通学路対策箇所図(館山小学校)

緊急合同点検実施日 H24.7.19

【対策検討メンバー】教育委員会、館山小学校、館山小学校PTA、地元自治会、館山警察署、安房土木事務所、建設課、社会安全課

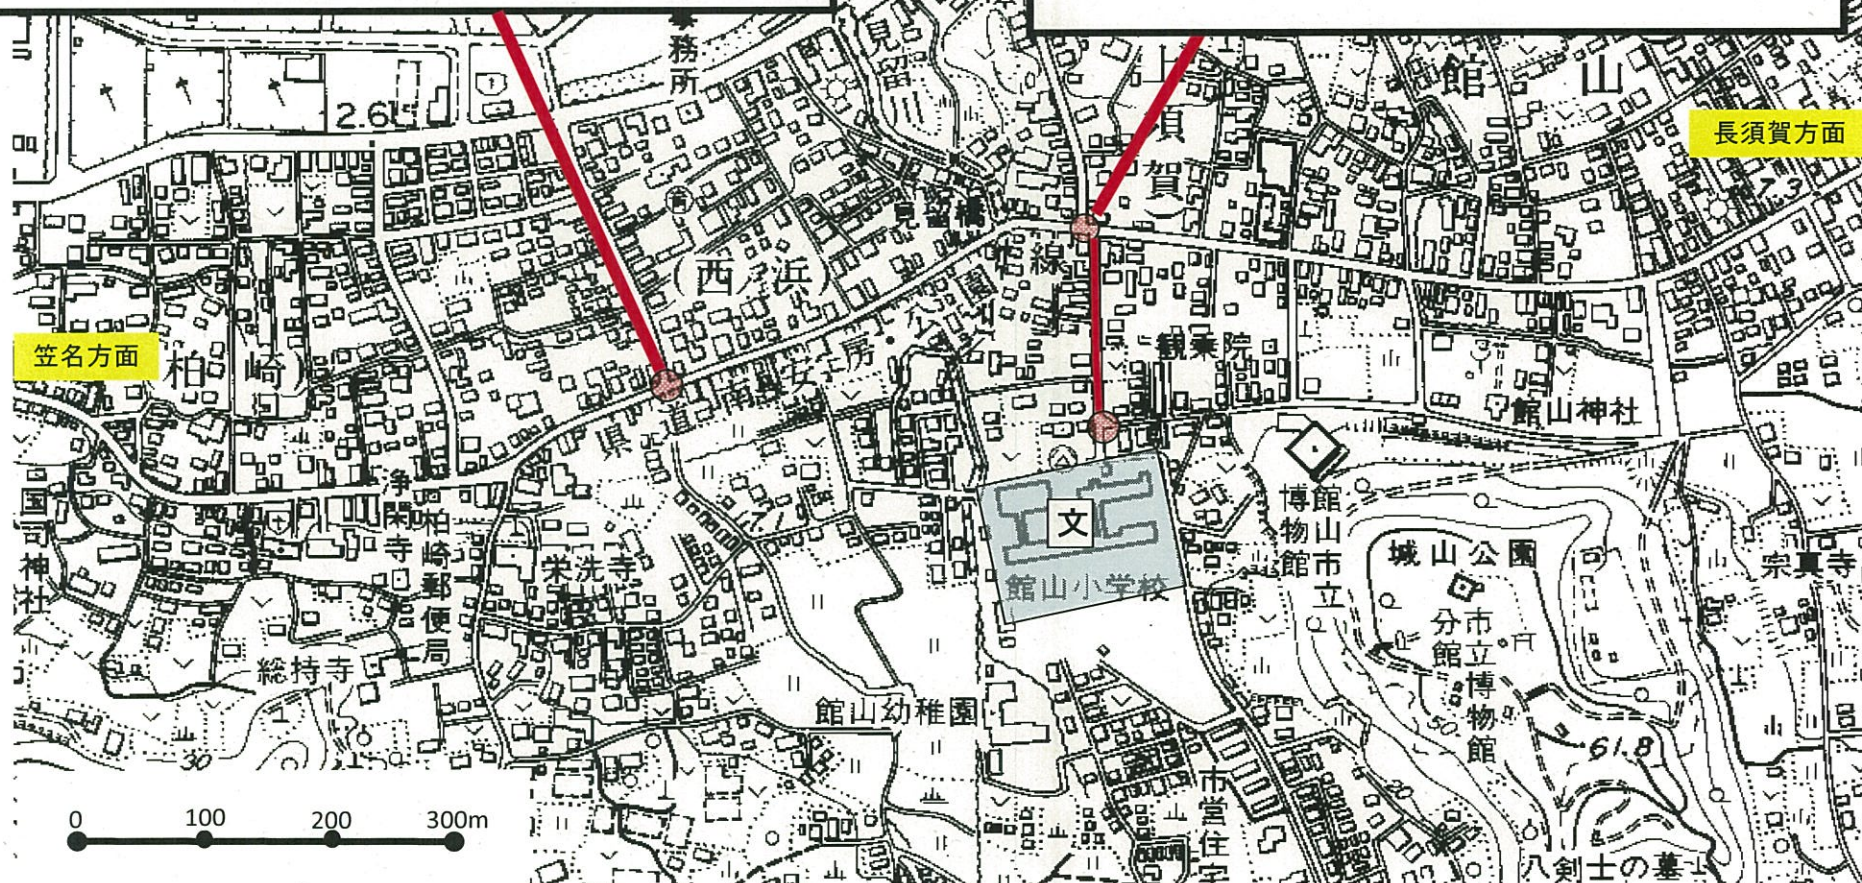
□右折車から歩行者見づらい。
電柱が歩行の邪魔。
横断歩道白線が消えている。

□歩行者、対向車見づらい。
信号待ちスペース狭い。
白い柵と標識支柱があり歩行危険。

【対策】

- ・道路標示の補修申請済(警察)
- ・関係機関と連携し、東電へ信号機移設の働きかけを実施(警察)
- ・外側線(ドット)を2箇所新設(安房土木 H25年度)

【対策】

- ・路側帯のカラー化実施(H24. 8)(市)
- ・交差点の拡張については、地権者の意向を確認(市)
- ・車両、歩行者の交通量を調査後、必要性について検討(警察)
- ・現状のまま(安房土木)

通学路対策箇所図(館山小学校)

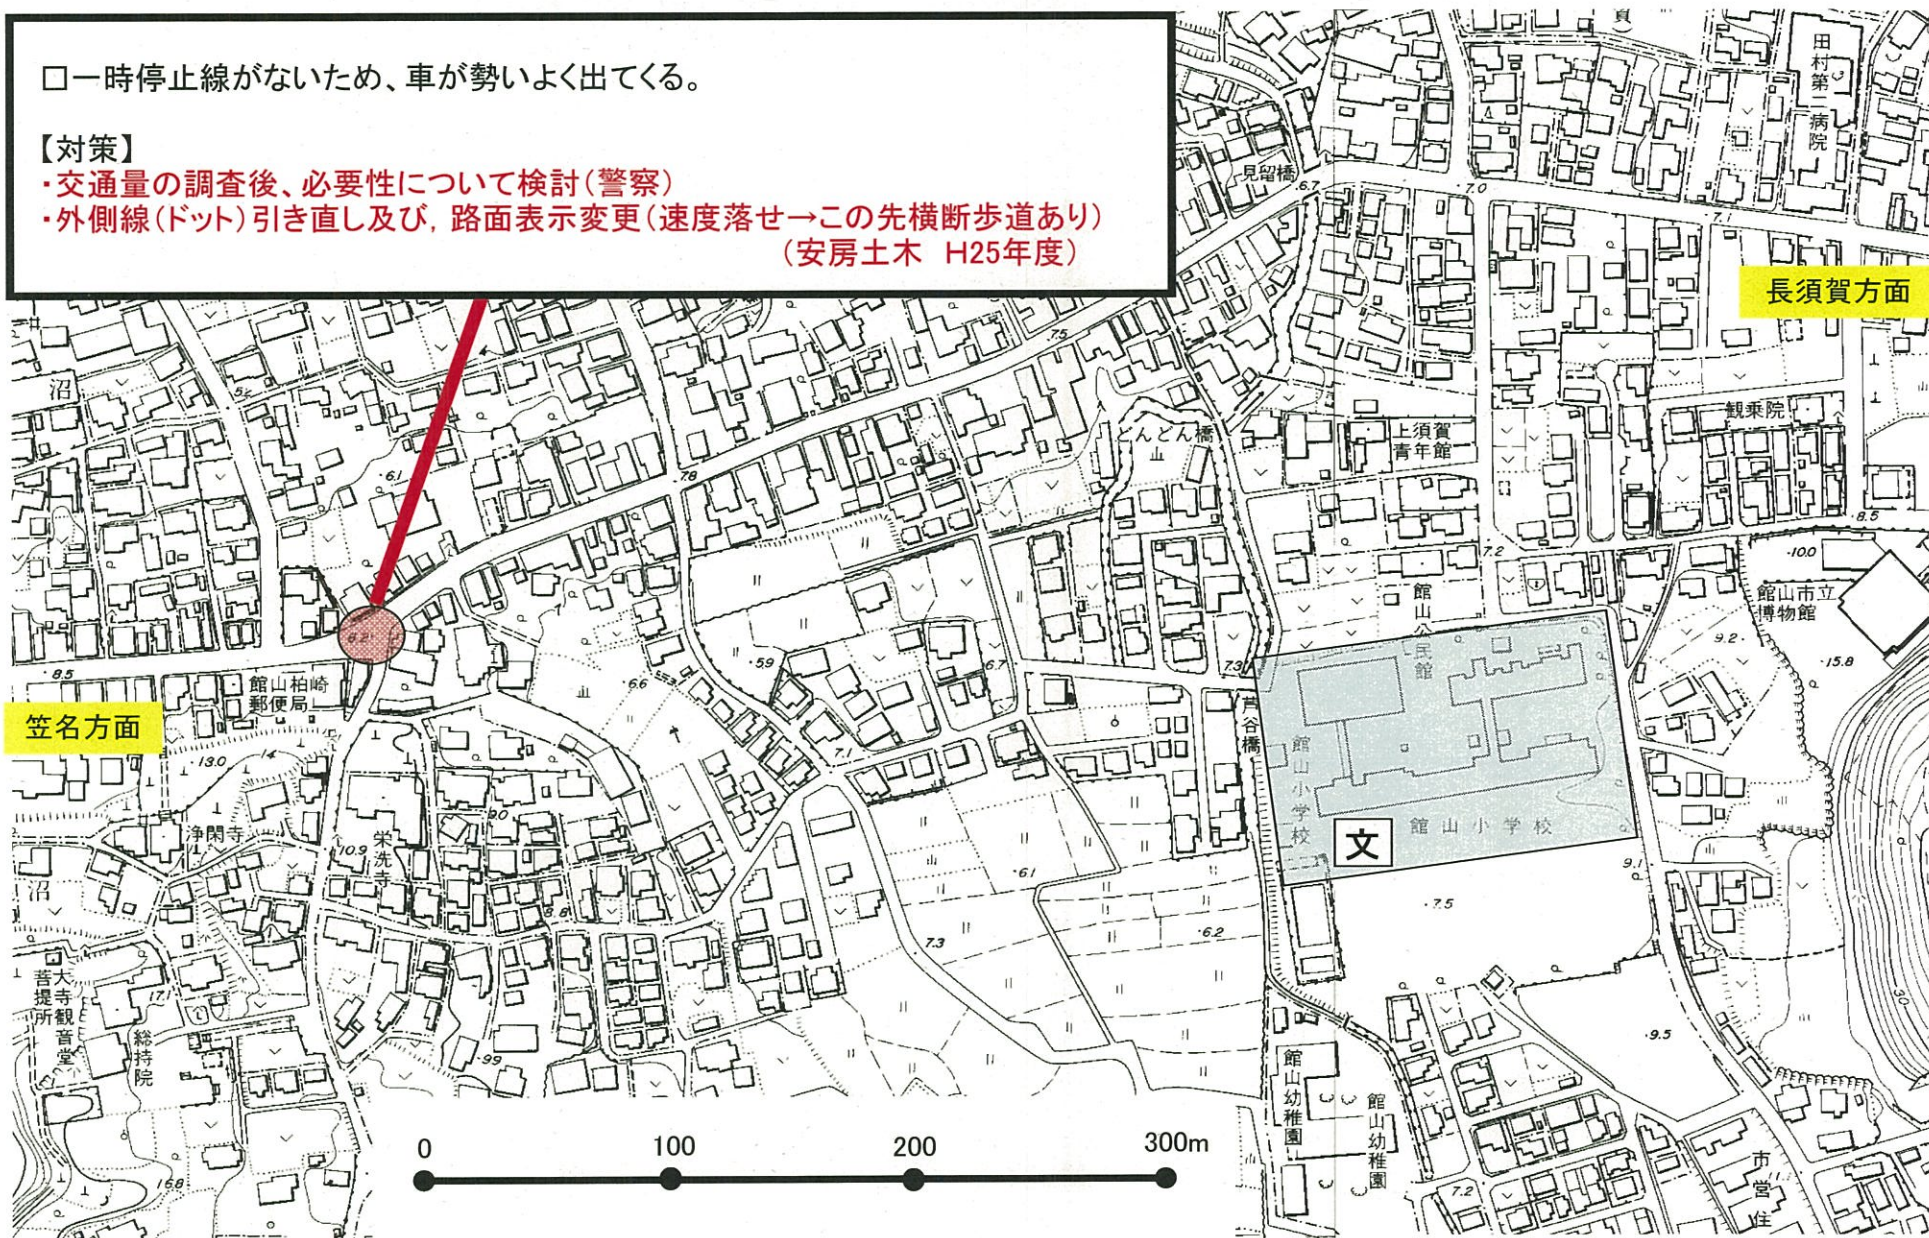
□一時停止線がないため、車が勢いよく出てくる。

【対策】

- ・交通量の調査後、必要性について検討(警察)
- ・外側線(ドット)引き直し及び、路面表示変更(速度落せ→この先横断歩道あり)
(安房土木 H25年度)
